BEBAUUNGSPLAN 24

„Höller“

Betrifft: Bebauungsplan 24 „Höllner“
Fachliche Stellungnahmen zu den eingebrachten Einwendungen

Plan Nr.: GA-BPL-24/21/01
Datum: 22/09/2021
Maßstab: Lageplan 1:500

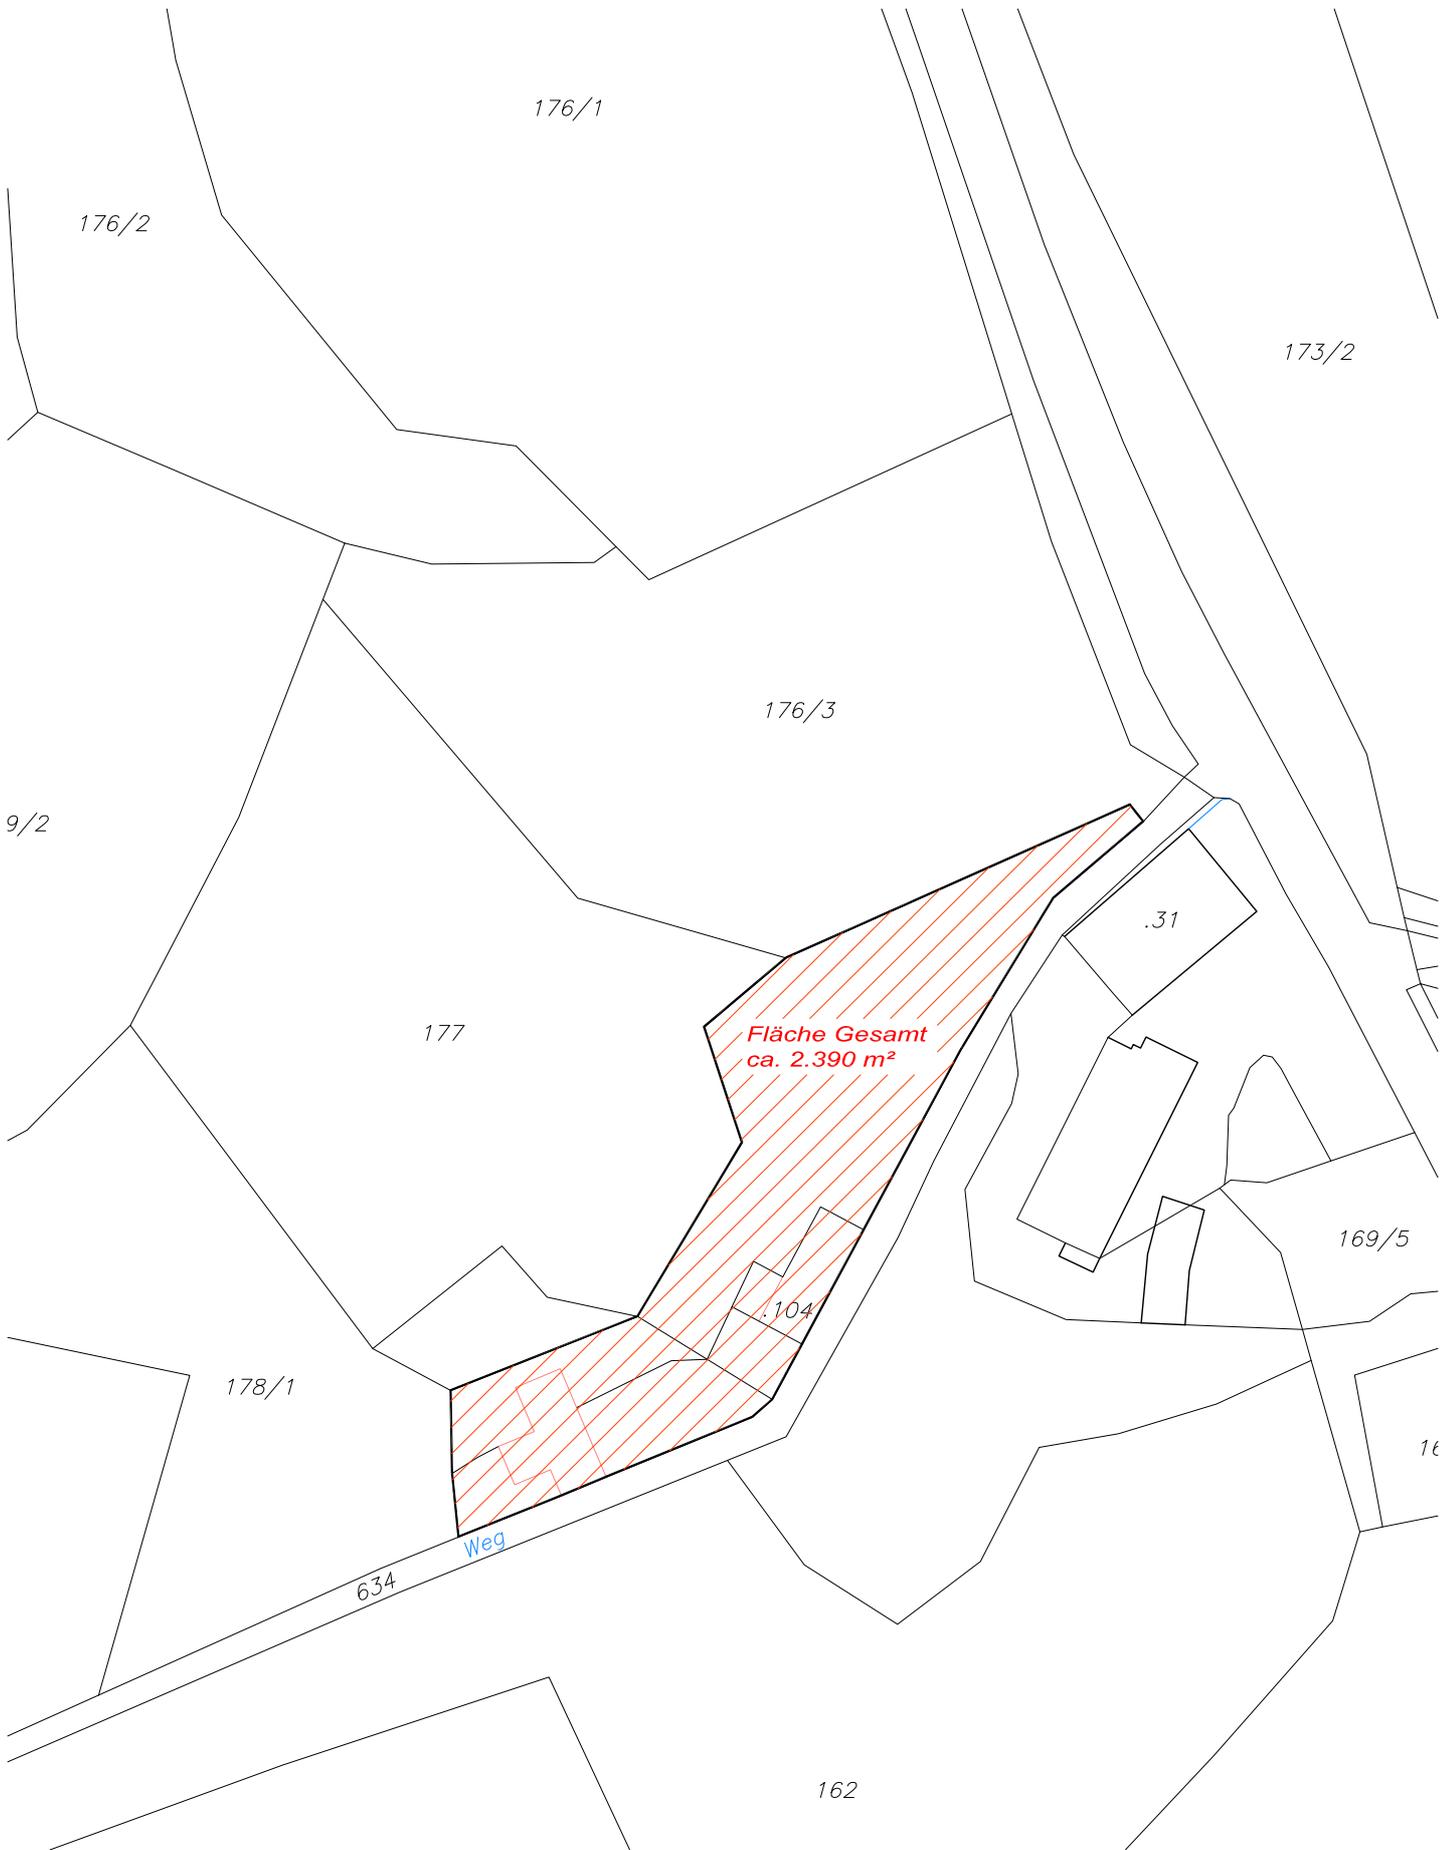
2. **Wasserverband Leibnitzerfeld Süd** (Stellungnahme vom 03/08/2021)

1. *Einarbeitung der bestehenden Leitungen*

3. **Abwasserverband Leibnitzerfeld Süd** (Stellungnahme vom 02/08/2021)

2. *Einarbeitung der bestehenden Leitungen*

Die Leitungen wurden gemäß Stellungnahme bzw. der Beilage im Rechtsplan dargestellt.

Die Leitungen wurden gemäß Stellungnahme bzw. der Beilage im Rechtsplan dargestellt.

Aktenvermerk 01 – Geotechnik

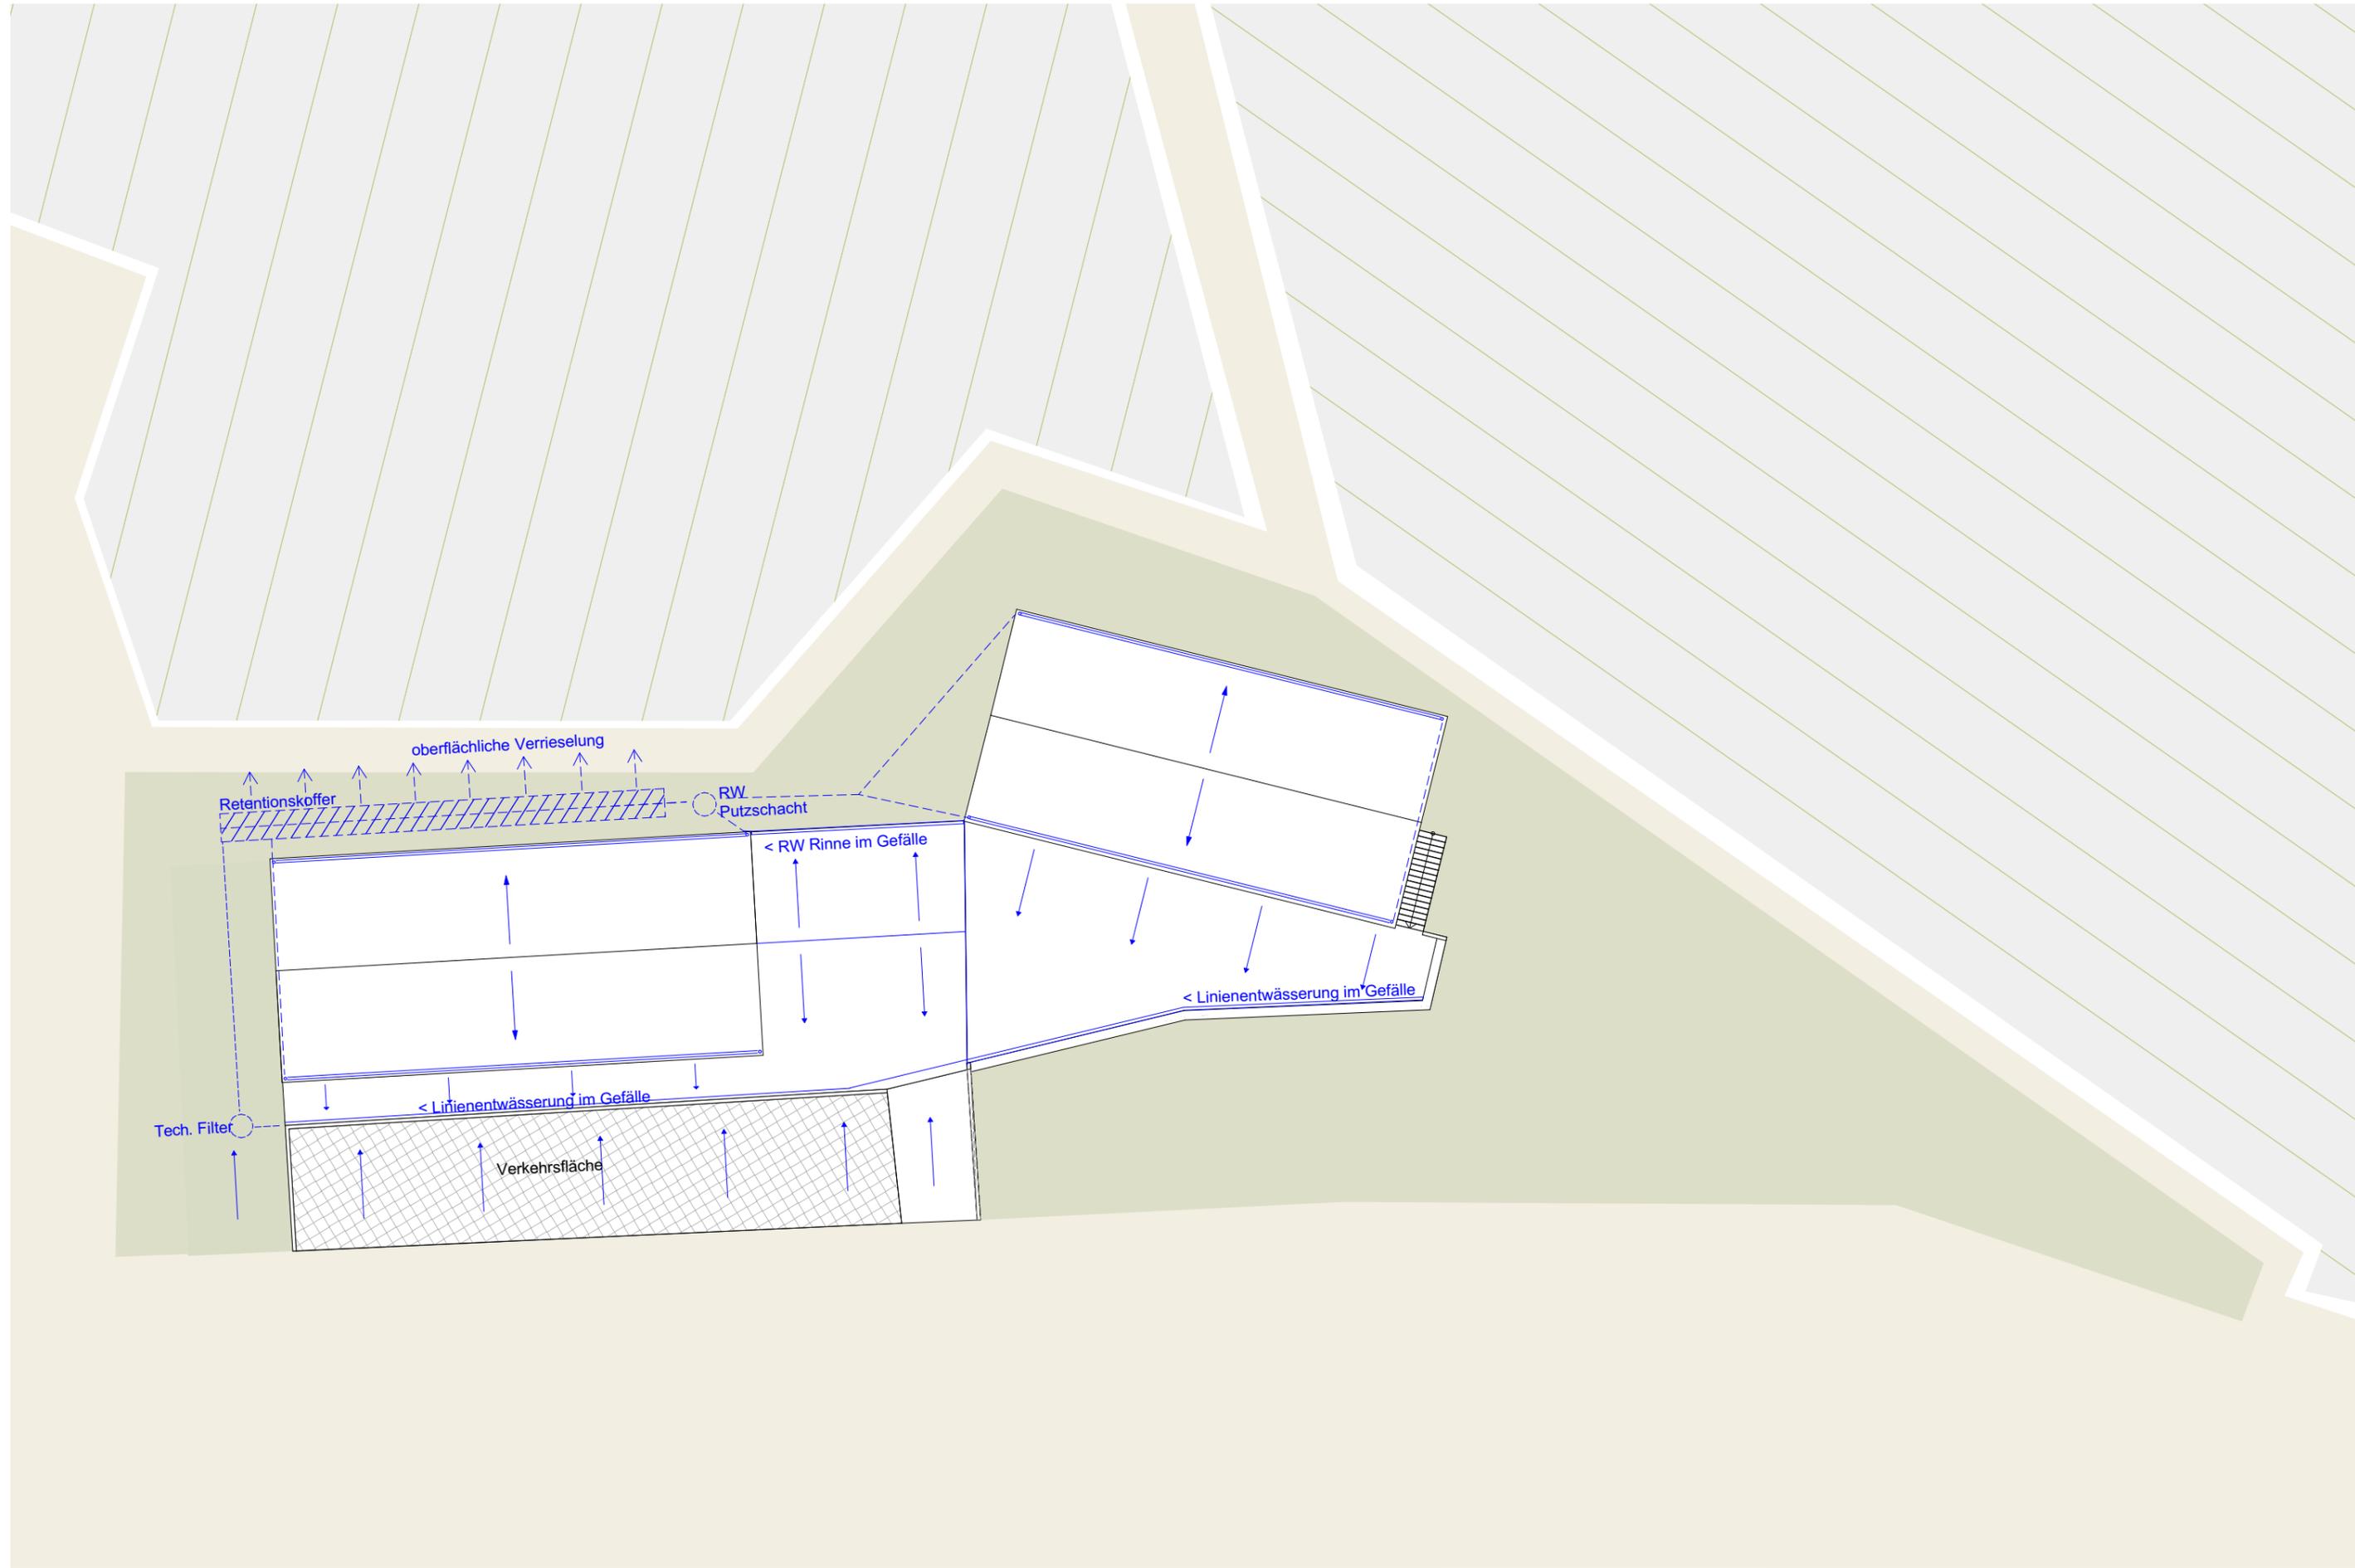
Das Konzept zur Verbringung der Niederschlagswässer (j-c-k Janser Castorina Katzenberger, 22.04.2021) sieht grundsätzlich einen zweistufigen Aufbau bestehend aus Retention und oberflächennaher Verrieselung vor, wobei die Wässer mittels Sickerkörper retentiert und über eine große Fläche oberflächennah versickert/verrieselt werden sollen. Die Wässer der Verkehrsflächen (PKW-Abstellplätze) werden vor Einleitung in den Sickerkörper mittels techn. Filter gereinigt.

Aus geotechnisch-hydrogeologischer Sicht kann festgestellt werden, dass das geplante zweistufige System, bestehend aus Retention und oberflächennaher Verrieselung den gegenwärtigen Randbedingungen entspricht und plausibel ist.

Die Anlagen zur Verbringung der Niederschlagswässer sind auf Grundlage der gültigen Normen und Richtlinien zu dimensionieren.
